〔シャシ電子制御装置〕 (第三版—訂正表 2 号)

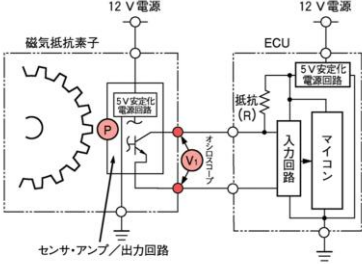
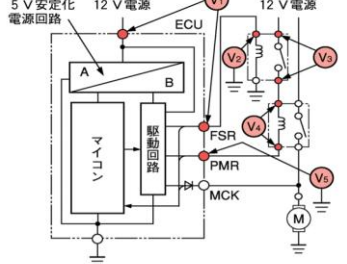
変更頁	変更行	変更内容	
106 頁	下から 9 行目	傍線部分を削除	もう一方の外側端子を信号アースとした場合、 <del>回転シャフトのセンタ端～</del>
107 頁	下から 19 行目	傍線部分を削除	センサの機能低下 (特性異常) や各配線に接触抵抗の増大などが発生し、 <del>実際の操舵の角度、速度と操舵力～</del>
117 頁	上から 5 行目	傍線部分を削除	センサの機能低下 (特性異常) や各配線に接触抵抗の増大などが発生し、 <del>操舵角度、操舵速度及び操舵力そ～</del>
123 頁	図 1-85	図の差替え	<div style="display: flex; justify-content: space-around;"> <div style="text-align: center;"> <p>(正)</p> <p>図 1-85 異常検知範囲 (2)</p> </div> <div style="text-align: center;"> <p>(誤)</p> <p>図 1-85 異常検知範囲 (2)</p> </div> </div>
127 頁	下から 2 行目	傍線部分を削除	CW 信号線の異常 (断線、 <del>短絡、接触～</del> )
130 頁	図 1-101	図の一部訂正	<p>図中の○部が訂正箇所 (W 相の『U⇒V』の波形を訂正)</p> <div style="display: flex; justify-content: space-around;"> <div style="text-align: center;"> <p>(正)</p> <p>図 1-101 信号電圧特性</p> </div> <div style="text-align: center;"> <p>(誤)</p> <p>図 1-101 信号電圧特性</p> </div> </div>
130 頁	上から 12 行目	傍線部分を削除し、網掛け部分のように訂正	て、U 相、V 相、W 相の各相の磁束を検出し、 <del>マイコン駆動アンプ</del> にフ～

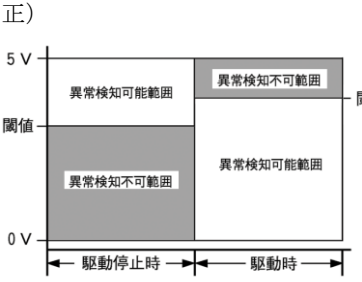
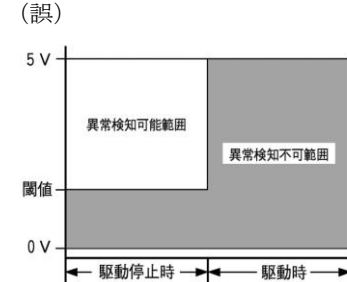
変更頁	変更行	変更内容					
134 頁	上から 5 行目	傍線部分を削除し、網掛け部分のように訂正	場合で、アクチュエータ(モータ)の動作が不良のときは、モータ、信号駆動アンプ及び ECU 本体の異常が～				
167 頁	図 1-58	図の差替え	<p>(正)</p>  <p>図 1-58 検出情報と信号電圧の整合確認</p> <p>(誤)</p>  <p>図 1-58 検出情報と信号電圧の整合確認</p>				
	下から 3～1 行目	傍線部分を削除し、網掛け部分のように訂正	<p>図 1-69 の MCK 回路でのマイコンが異常検知する仕組みは、モータの電源側端子の監視を行い、図 1-74 に示すモータ駆動停止時にマイコンの閾値と MCK の診断回路の信号電圧の比較が行われ、マイコンは、図 1-75(1) に示すマイコンの閾値をアップ・エッジする信号電圧を検出したときにと信号電圧に論理の不一致があるときに異常検知を行う。</p> <p>図 1-75-(1) に示すモータ駆動停止時に閾値をアップ・エッジする信号電圧を検出したときに異常検知を行う。また、図(2) に示すモータ駆動時に閾値をダウン・エッジする信号電圧を検出したときに異常検知を行う。</p>				
172 頁	図 1-74	図の差替え	<p>(正)</p>  <p>図 1-74 異常検知範囲</p> <p>(誤)</p>  <p>図 1-74 異常検知範囲</p>				
	図 1-75	図の差替え	<p>(正)</p>  <p>図 1-75 MCK 診断信号電圧の閾値</p> <p>(誤)</p>  <p>図 1-75 MCK 診断信号電圧の閾値</p>				
174 頁	下から 2～1 行目	傍線部分を削除し、網掛け部分のように訂正	<p>場合には、MCK 駆動診断線から分岐した診断回路(0V が掛かる。)により、マイコンには、正常の駆動時と同じ 0V が掛かるため、正常・異常の判断ができず、異常検知は行わない。閾値をダウン・エッジする信号電圧を検出して異常検知を行う。</p>				
191 頁	表 2-1	傍線部分を削除し、網掛け部分のように訂正	<table border="1" style="display: inline-table; vertical-align: middle;"> <tr><td>52</td></tr> <tr><td>53</td></tr> </table> <span style="font-size: 2em; vertical-align: middle;">略</span> <table border="1" style="display: inline-table; vertical-align: middle; margin-left: 20px;"> <tr> <td>・モータ・リレー ON 出力時の MCK 端子電圧が 24.5V 以下</td> </tr> <tr> <td>・モータ・リレー OFF 出力時の MCK 端子電圧が 63V 以上</td> </tr> </table>	52	53	・モータ・リレー ON 出力時の MCK 端子電圧が 24.5V 以下	・モータ・リレー OFF 出力時の MCK 端子電圧が 63V 以上

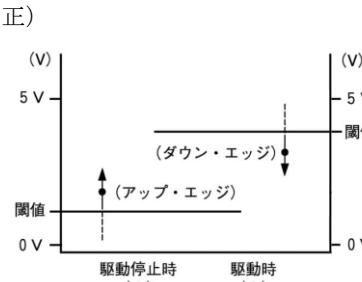
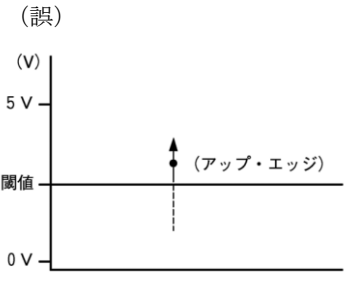
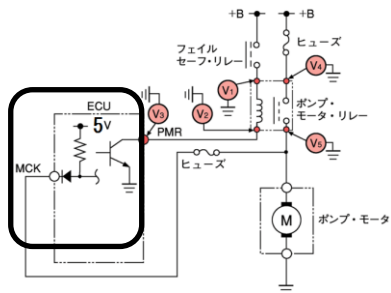
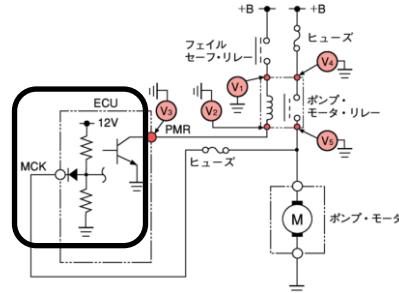
変更頁	変更行	変更内容	
193 頁 194 頁 195 頁	図 2-5 図 2-6, 図 2-7 図 2-8	図の一部訂正	<p>図中の○部が訂正箇所 (ECU 内の電圧値を 12V から 5V に訂正すると共に抵抗を削除)</p> <div style="display: flex; justify-content: space-around;"> <div style="text-align: center;"> <p>(正)</p>  <p>図 2-5 モータOFF故障診断時の断線の点検</p> </div> <div style="text-align: center;"> <p>(誤)</p>  <p>図 2-5 モータOFF故障診断時の断線の点検</p> </div> </div>
194 頁	下から 21 行目	傍線部分を削除し、網掛け部分のように訂正	モータ ON 故障を診断しており、ポンプ・モータ・リレーOFF 時の MCK 電圧が 63V 以上のときに警告灯～
259 頁	上から 16～17 行目	第三版にて追加した部分になりますが、傍線部分を削除	<del>モータのコイル、駆動信号線、F/B 信号線、FET 電子スイッチ、駆動線、アース線</del> のいずれかに断線があ～
329 頁	図 7-146	図の番号を変更	<p>(正) 図 <u>1</u>-146</p> <p>(誤) 図 <u>7</u>-146</p>
